**CARRIERE DE ROCHES MARBRIERES à AMPILLY-LE-SEC,
Lieudits « Au-dessus des Rochottes », « Devant la Rente » et
« Les Rochottes »**

Présentée par la SARL SELECTED STONES FRANCE

ENQUETE PUBLIQUE

RAPPORT DU COMMISSAIRE ENQUETEUR

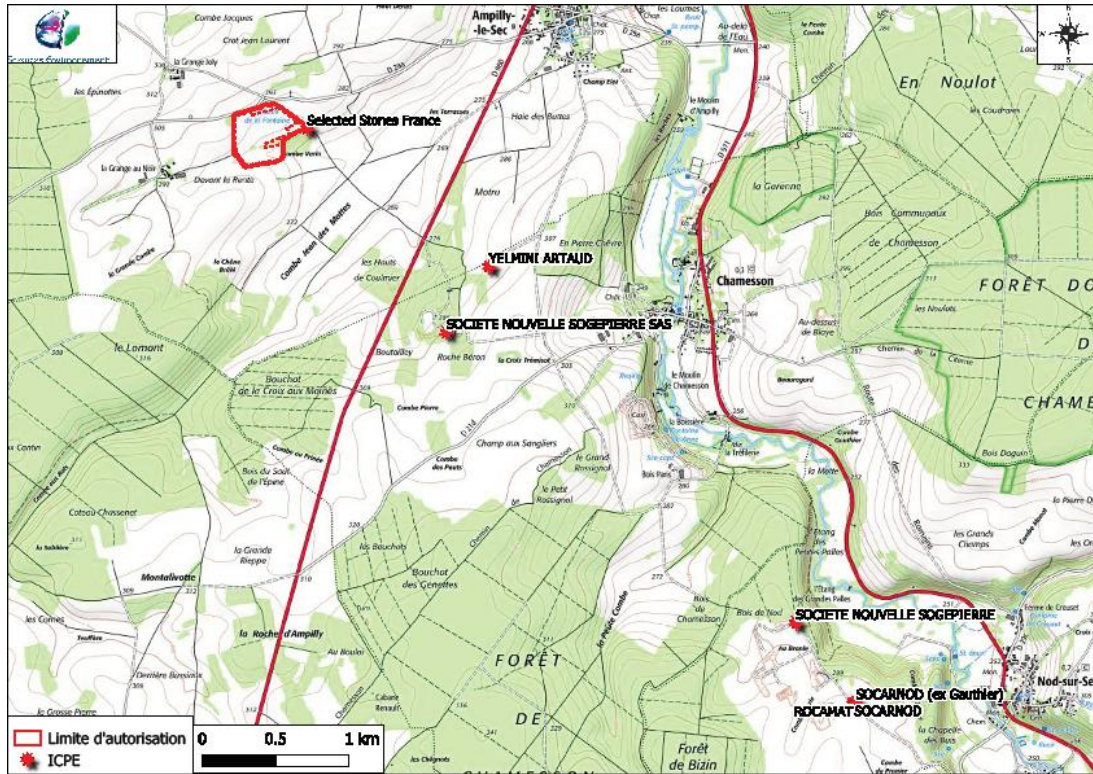
4°) Les « carrières voisines » : Fournir un plan de situation en identifiant les 7 ICPE (dont les 6 carrières) voisines de la carrière d'Ampilly en indiquant la distance qui les sépare du projet à vol d'oiseau. L'étude de danger page 13 liste 6 ICPE sans indiquer leur type d'activité notamment pour YELMINI ARTAUD. A préciser.

D'après le site de la DREAL de Bourgogne Franche Comte (<https://cartes.ternum-bfc.fr/?config=apps/dreal-bourgogne-franche-comte/carte-generaliste-bfc.xml#>), les ICPE présentent à proximité de la carrière d'Ampilly le Sec sont :

Commune	Société	Activité	Distance par rapport au projet
Chamesson	SOCIETE NOUVELLE SOGEPierre SAS	Exploitation de carrière	1,4 km au SE
	YELMINI ARTAUD	Exploitation de carrière	1,5 km au SE
Nod-sur-Seine	ROCAMAT	Exploitation de carrière	5,4 km au SE

SOCARNOD	Exploitation de carrière	5,4 km au SE
	SOCARNOD (SA EBERHART)	Exploitation de carrière	5,4 km au SE
	SOCIETE NOUVELLE SOGEPierre SAS	Exploitation de carrière	4,7 km au SE

La pisciculture n'est plus en activité et n'est plus recensé sur le site de la DREAL de BFC

La carte de localisation est jointe à part (en pdf)

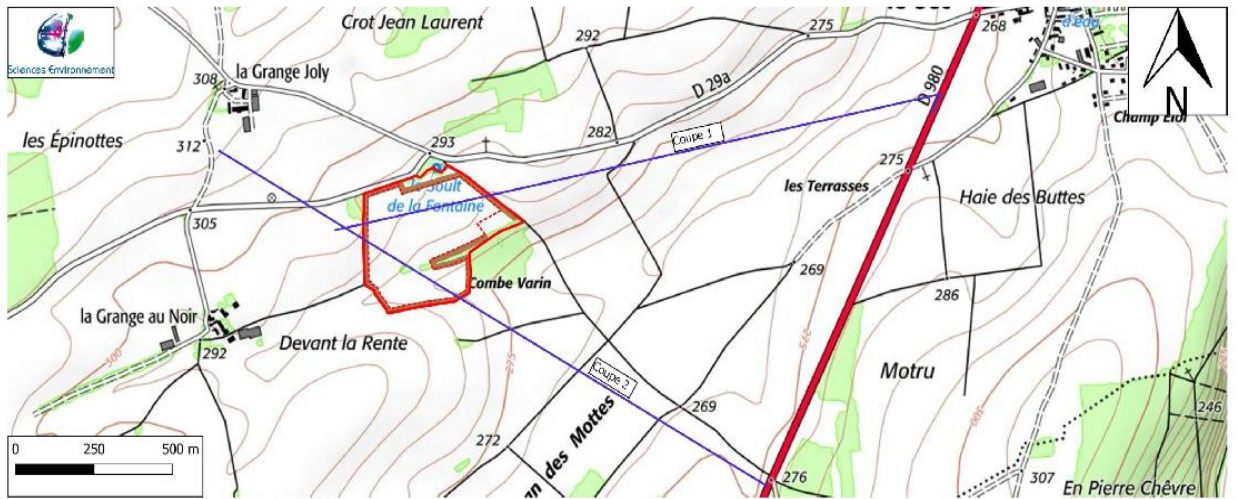
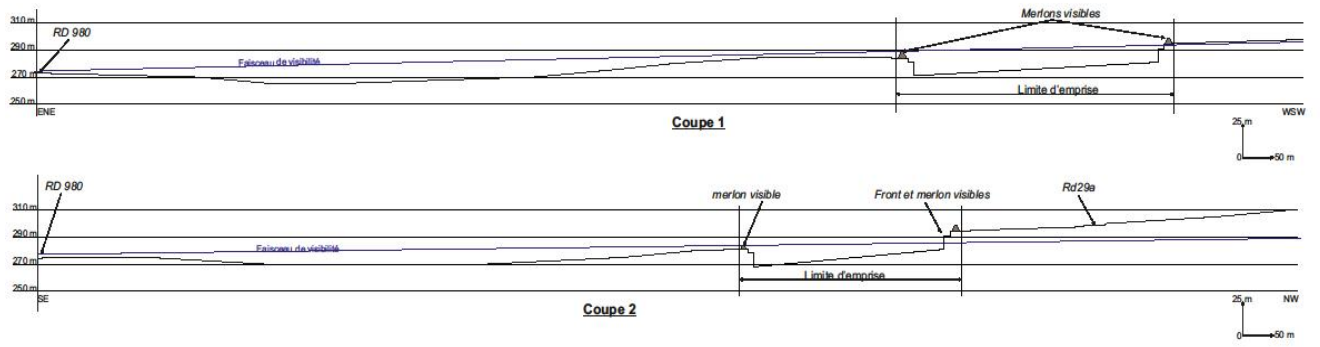
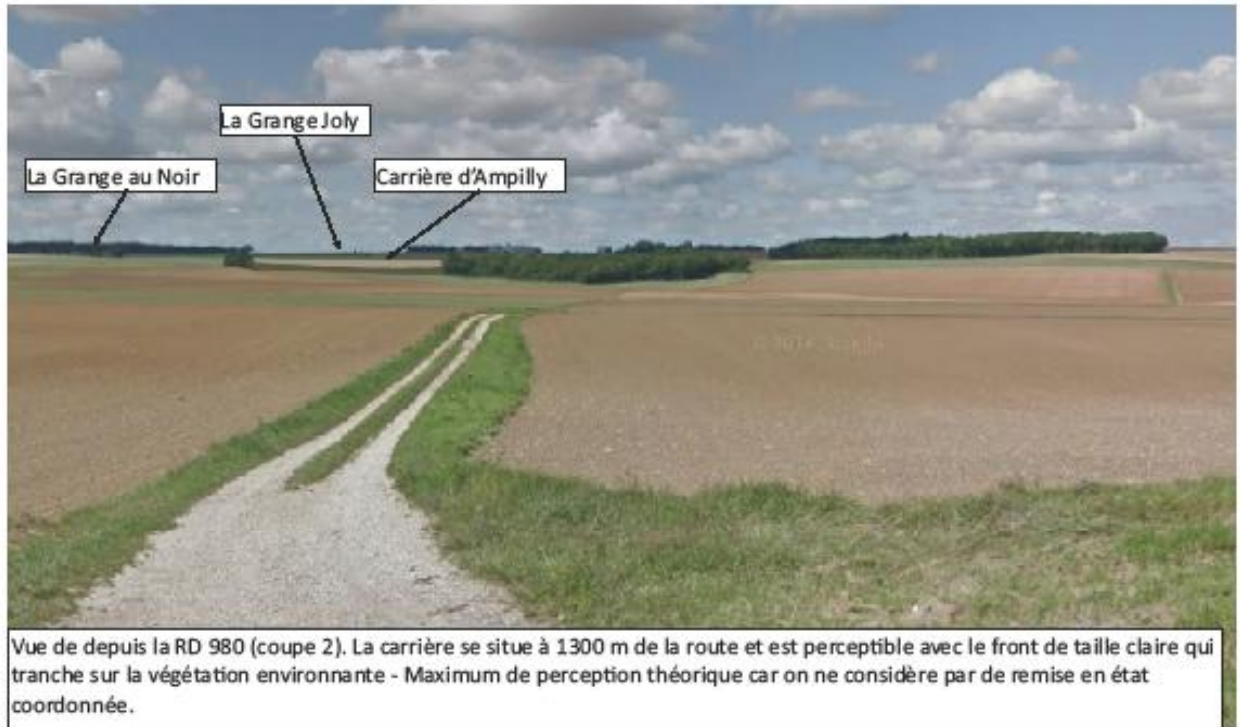
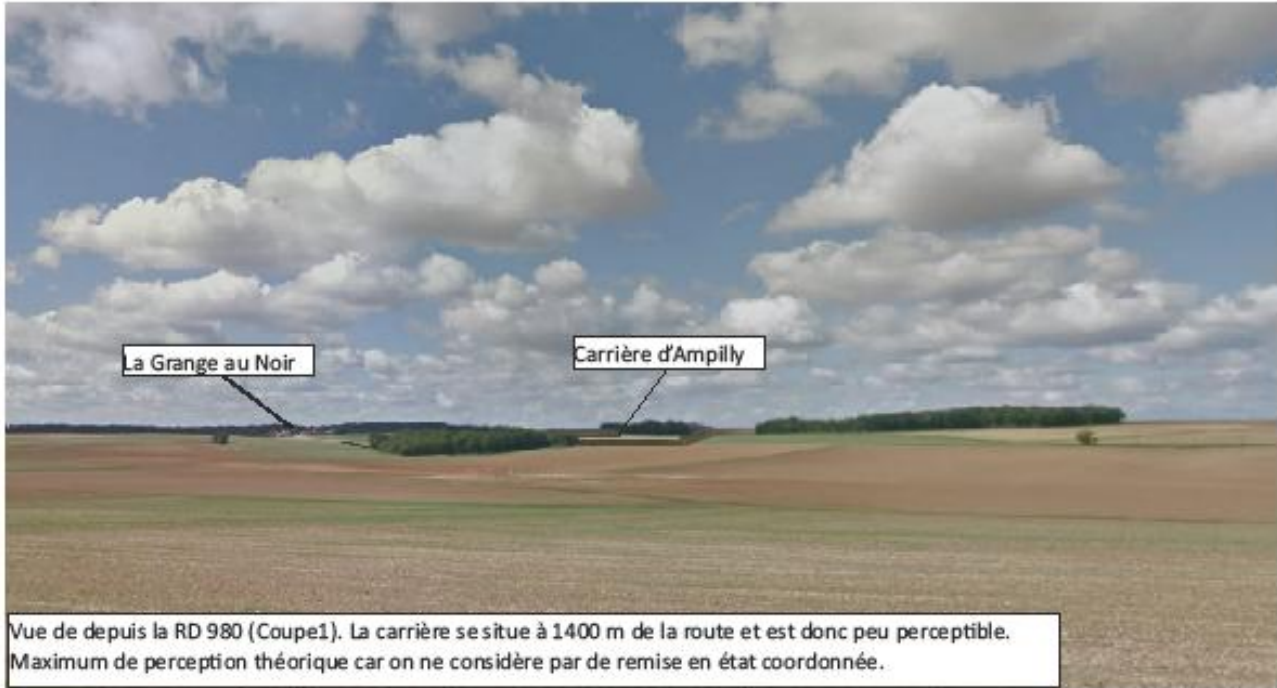
1°) Bien que l'impact visuel de la carrière soit abordé dans le chapitre 5.3 "Analyse à l'échelle du bassin visuel", page 113 du dossier IMPACT, j'ai fait remarquer que l'impact paysager de la future carrière était difficilement appréciable du fait qu'aucun photomontage prenant en compte cette ICPE ne permettait d'en imaginer, a minima, la répercussion visuelle pour les habitants

En réponse à cette remarque, le pétitionnaire m'a fait parvenir *deux coupes paysagères et un photomontage* (qualifié de) « *rapide* ». Il ajoute que *la distance de perception étant supérieure à 1km, la carrière ne sera pas franchement perceptible et ne le sera que ponctuellement puisque les bosquets et zones boisées forment des écrans visuels efficaces. (Enfin, selon lui), lorsque les cultures sont hautes le long de la RD980, la carrière ne sera plus du tout perceptible.*
